Oggetto: V00941_ Istanza per il rilascio del Provvedimento di VIA PNIEC-PNRR ai sensi dell'art. 23 del D.Lgs. 152/2016 e ss.mm.ii., relativa al Progetto di un impianto fotovoltaico a terra collegato alla RTN di potenza nominale 18,31 MWp DC – 15 MW AC ubicato nei Comuni di Belmonte Piceno (FM) e Servigliano (FM). Codice MYTERNA n. 202100622. Proponente: TEP RENEWABLES (Belmonte PV S.R.L.)
Comunicazione di avvio del procedimento regionale, richiesta dei contributi istruttori e convocazione Tavolo tecnico del 23.01.2023.
(Vs. prot.n.25221 del 09/01/2023; rif. ns.prot.n.477 del 09/01/2023)

Invio contributo istruttorio

Oggetto Istanza per il rilascio del provvedimento di VIA PNIEC-PNRR ai sensi dell'art. 23 del D.Lgs. 152/2006, relativa al Progetto di un impianto fotovoltaico a terra collegato alla RTN di potenza nominale 18,31 MWp DC – 15 MW AC ubicato nei Comuni di Belmonte Piceno (FM) e Servigliano (FM). Codice MYTERNA n. 202100622. **Trasmissione osservazioni.**

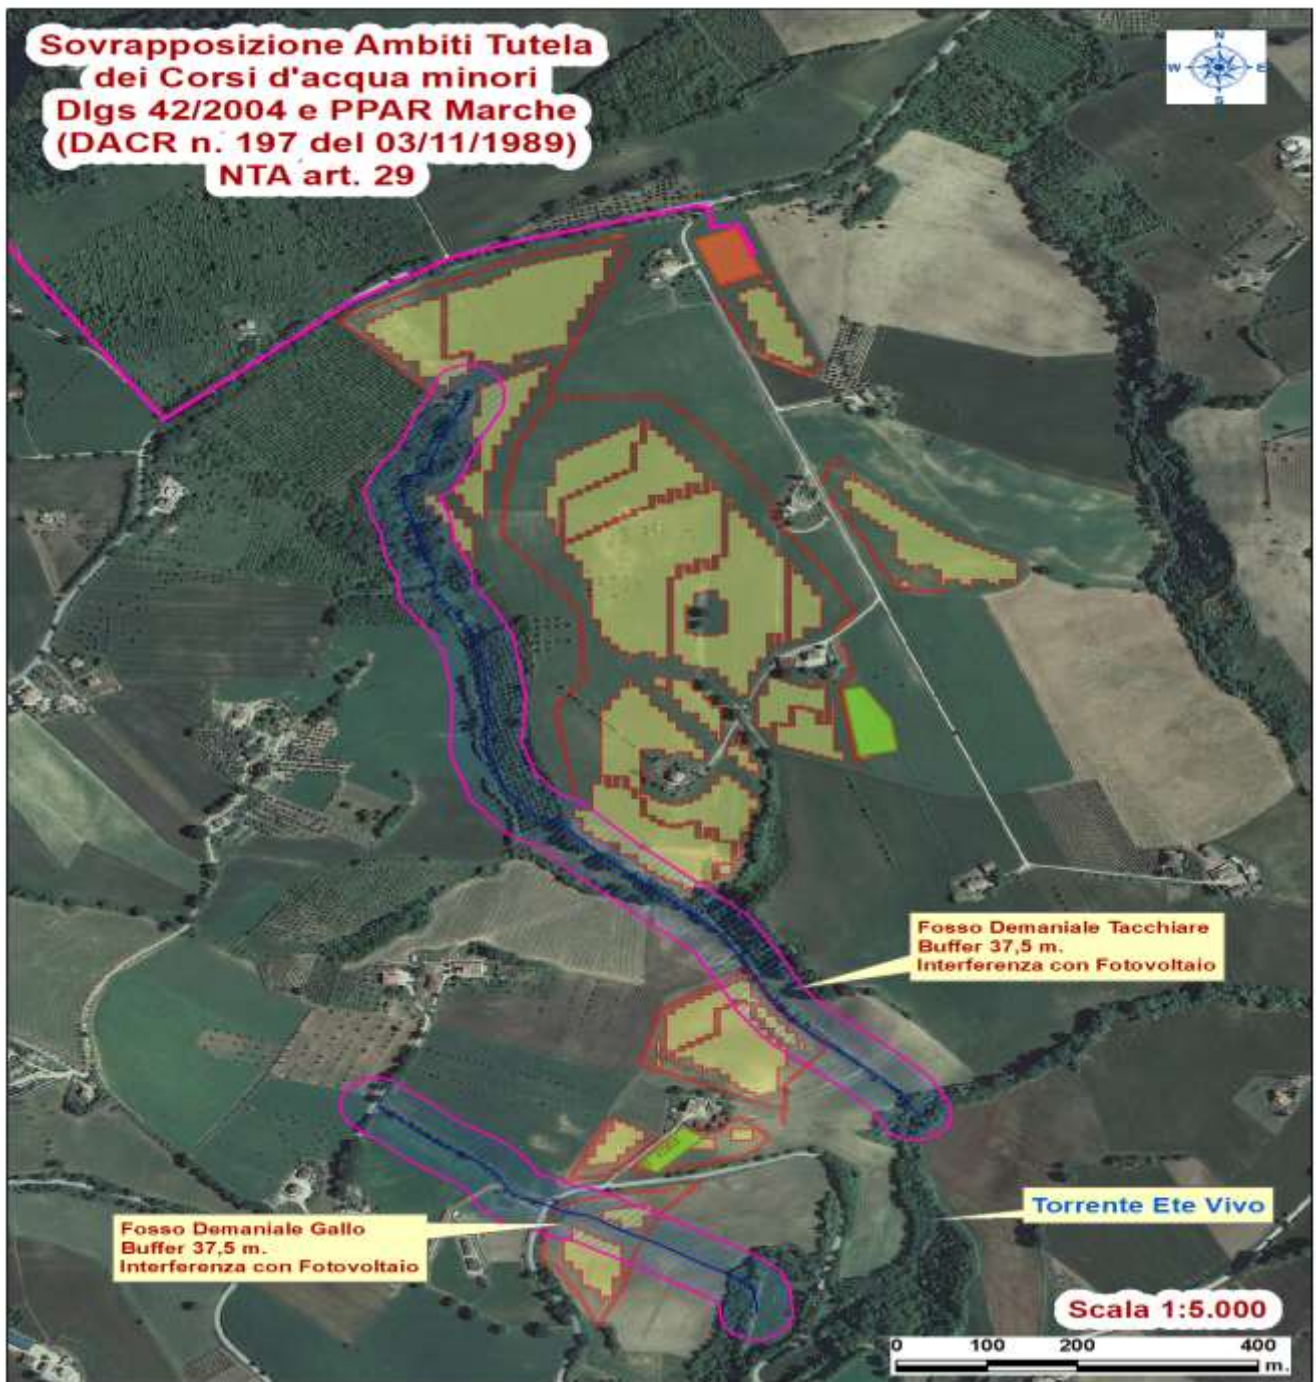
L'analisi è stata condotta attraverso la consultazione del "SITAP" Sistema Informativo Territoriale Ambientale e Paesaggistico e del Piano Paesaggistico Ambientale Regionale (PPAR). Tuttavia, gli elaborati non considerano la presenza di due fossi demaniali minori denominati Gallo e Tacchiare. Si fa presente, però, che lo stesso art. 29 del PPAR, in merito ai corsi d'acqua minori, prevede anche che "Per i corsi d'acqua di 3a classe non iscritti negli elenchi di cui al R.D. 1775/33, gli ambiti di tutela provvisoria siano ridotti alla meta". Pertanto l'intervento, in corrispondenza dei Fossi demaniali Gallo e Tacchiare, avrebbe dovuto prevedere una fascia di rispetto di almeno 37,5 m (dalla sponda o dal paramento esterno dell'argine – metà di 75 m) e all'interno prevedere l'esclusione dal progetto dei pannelli fotovoltaici.

Visto che la porzione meridionale dell'agrivoltaico è ricompresa nel perimetro dei beni sottoposti a tutela ai sensi del decreto legislativo 22 gennaio 2004, n. 42, e quindi del PPAR della Regione Marche (DACR n. 197 del 03/11/1989), l'impianto risulta ubicato in **area NON IDONEA**, anche ai sensi del D.Lgs. 199/2021, art. 20, comma 8, lett. c-quater.

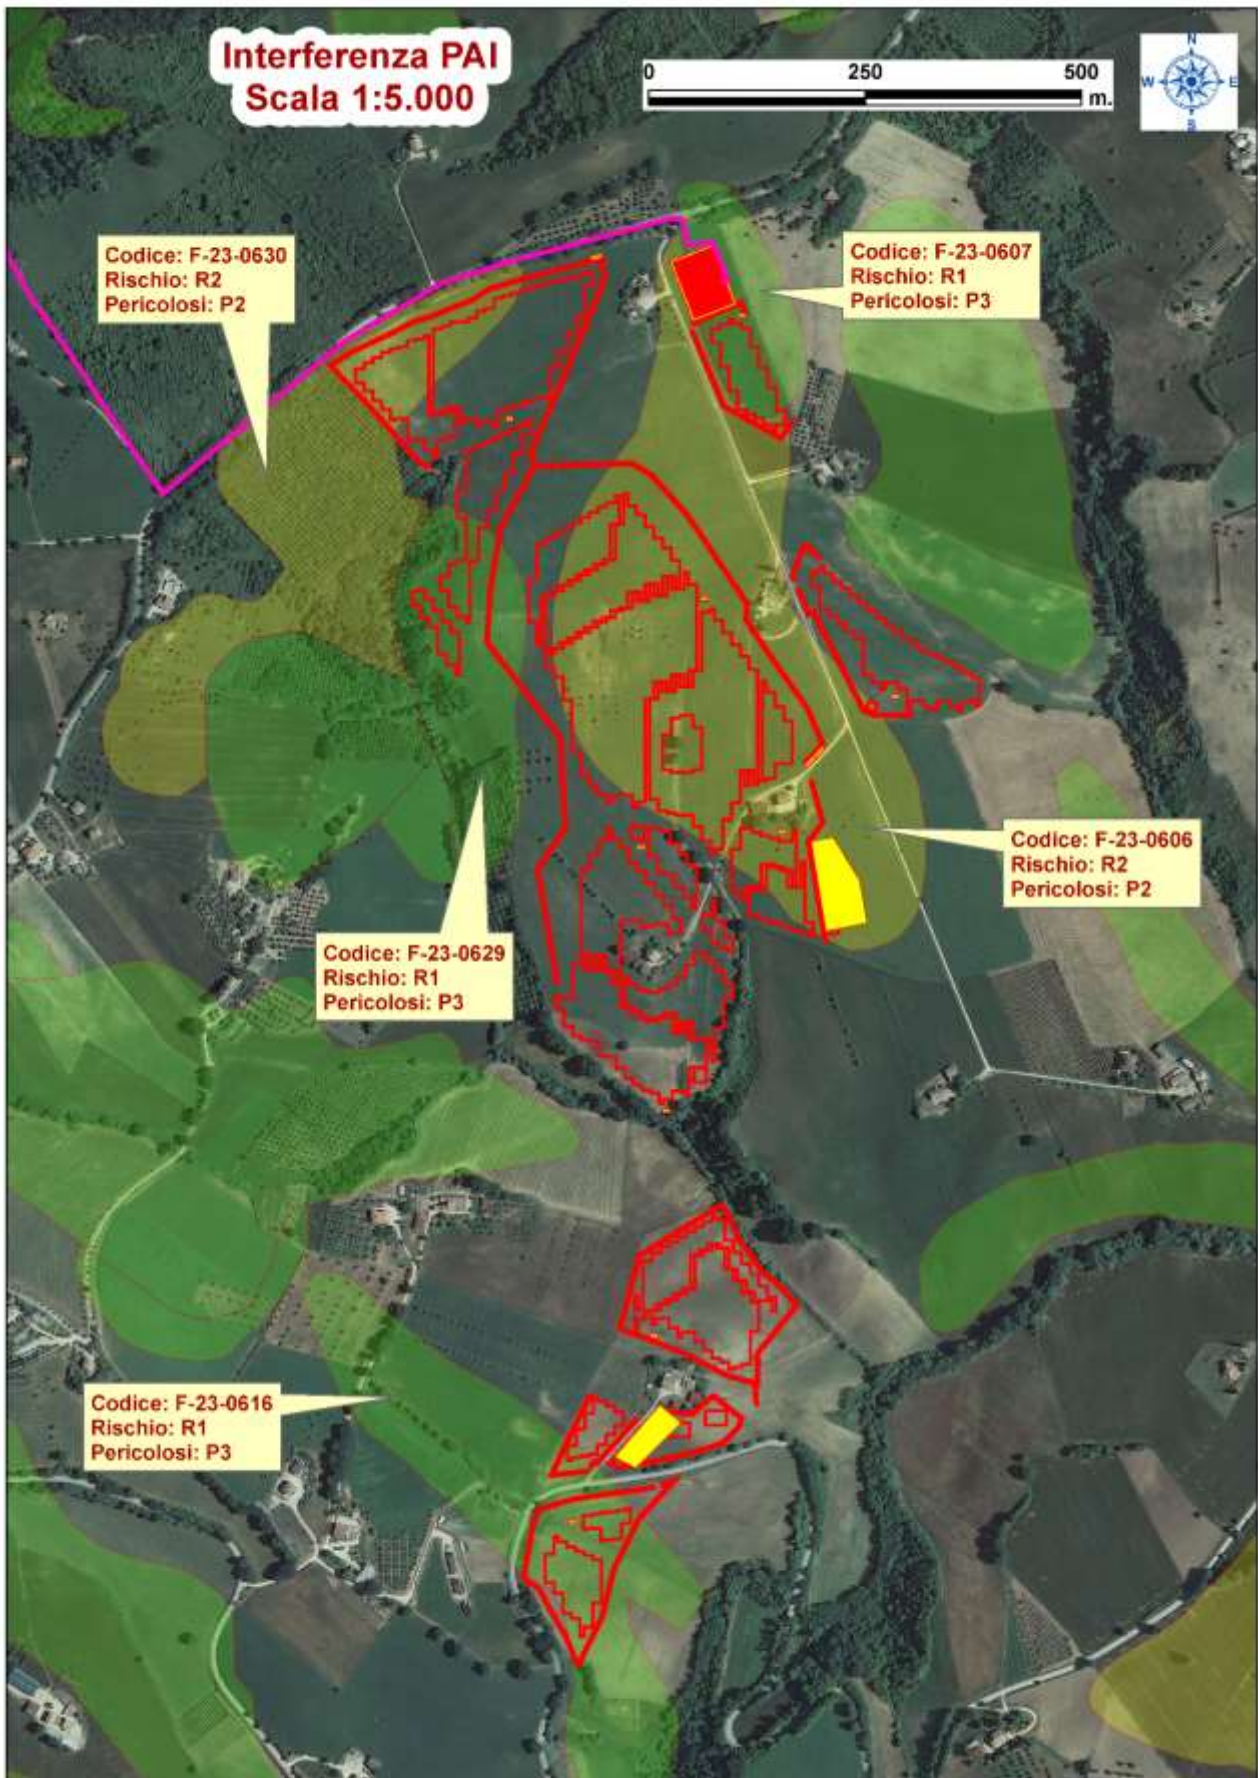
L'ultima immagine rappresenta uno stralcio del PAI regionale con sovrapposizione dell'impianto in progetto. Gran parte dell'impianto in progetto si sovrappone ad aree in dissesto gravitativo, ritenute non idonee dalla DACR Marche n.13/2010. Tali dissesti sono perimetrati dal PAI dell'Autorità di bacino distrettuale dell'Appennino Centrale, con pericolosità P3 (Pericolosità Elevata) e P2 (Pericolosità Media). In particolare:

- Codice F-23-0607, Rischio R1, Pericolosi P3;
- Codice F-23-0629, Rischio R1, Pericolosi P3;
- Codice F-23-0616, Rischio R1, Pericolosi P3;
- Codice F-23-0606, Rischio R2, Pericolosi P2;
- Codice F-23-0630, Rischio R2, Pericolosi P2.

Per quanto riguarda l'interferenza del progetto con le aree perimetrata dal PAI con codice di pericolosità P3 è necessario acquisire il parere obbligatorio vincolante, come previsto dall'art. 12 comma 5 delle NTA del PAI. La documentazione dovrebbe prevedere uno specifico elaborato che contenga la verifica dell'incremento del rischio e della sua compatibilità. Tutti gli interventi ricadenti in aree di elevato livello di pericolosità a rischio frane P3, anche se consentiti dall'art. 12, comma 3 delle NTA del PAI, sono subordinati ad una verifica tecnica, condotta anche in ottemperanza alle prescrizioni di cui al D.M.LL.PP. 11 marzo 1988, al fine di dimostrare la compatibilità tra l'intervento con le condizioni di dissesto e con il livello di rischio esistente. Tale verifica, redatta e firmata da un tecnico abilitato, deve essere presentata come elaborato specifico a sé stante.
